710 - INSP  
 ISO/IEC 17020  
 Origineel verslag

## Verkoop [Afd 8.4.2]

Verslagnummer:  
 40/27112025/53817/61508/1

Inspectie adres: Sint Anna Laan 38 - 12, 1853  
 Grimbergen (België)

## Elektrisch bord

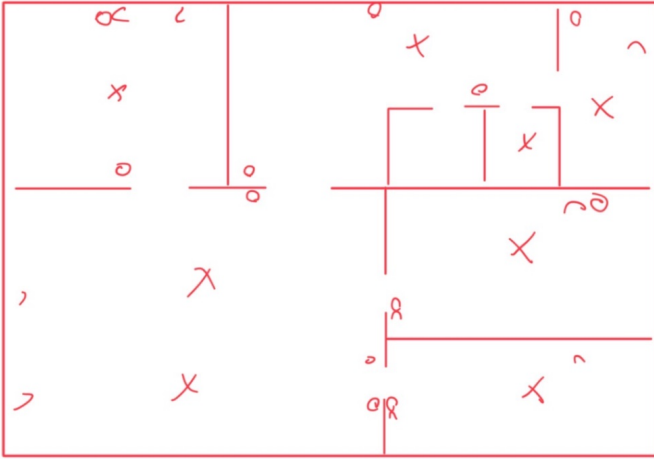
- De aarding van de stopcontacten zijn niet aangesloten op de aardingsgeleider. - oAfd 5.3.5.2.b
- Het verdeelbord is onvoldoende gemarkeerd. Individuele markering, voedingsspanning en/of gevarendriehoek ontbreken. - oAfd 3.1.3.3; Afd 9.4.1

- Schakelaars / stopcontacten / aftakingsdozen zijn niet conform bevestigd. - oAfd 5.3.4.2c; oAfd 5.3.5.2 ; Afd 1.4.1; Afd 1.4.2; oAfd 5.3.5.4
- Aansluitingen voor samenvoegingen, verbindingen of aftakkingen van kabels werden niet uitgevoerd in overeenstemming met de regels van de kunst in dozen, borden, aansluitklemmen van schakelaars, stopcontacten of in de ruimtes van hanglichtarmaturen. De inbouwdozen van schakelaars en stopcontacten moeten voldoende groot zijn om gemakkelijk verbindingen hierin te kunnen maken. - oAfd 5.1.1.2; Afd 1.4.1; Afd 1.4.2; Afd 5.2.6
